原動機（補器類取り付けボルト、ナット）のリコールについて

（届出日：令和3年6月8日 開始日：令和3年6月9日）

リコール番号4965

改善箇所説明図

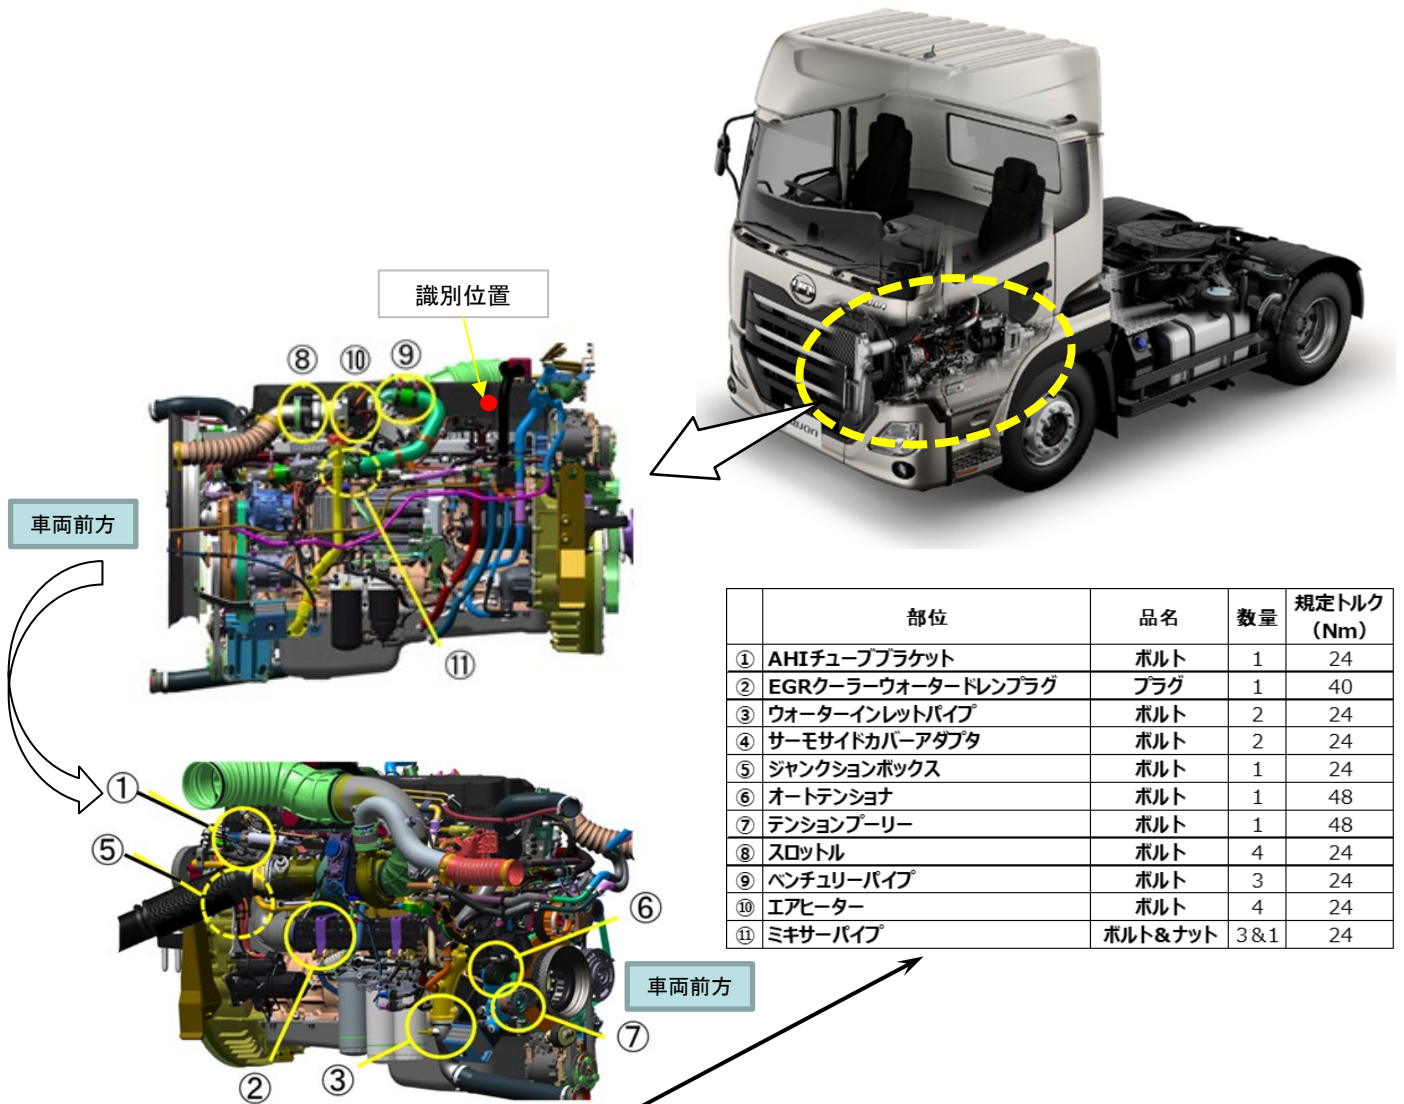
基準不適合発生箇所

大型トラックのエンジン製造工程において、エンジン補器類の取り付けボルトまたはナットの締め付けが不適切なため、振動等でボルトまたはナットに緩みが発生することがある。そのため、そのままの状態で使用を続けると、発生部位によって冷却水、排気ガス、燃料漏れ等によりエンジン性能を低下させ、最悪の場合、オーバーヒートや車両火災に至るおそれがある。

改善措置の内容

全車両、該当する補器類のボルト及びナットを規定トルクで締め付ける。

識別：作業完了車には、ヘッドカバー左側後方部（助手席側）に赤色のペイント塗布する。
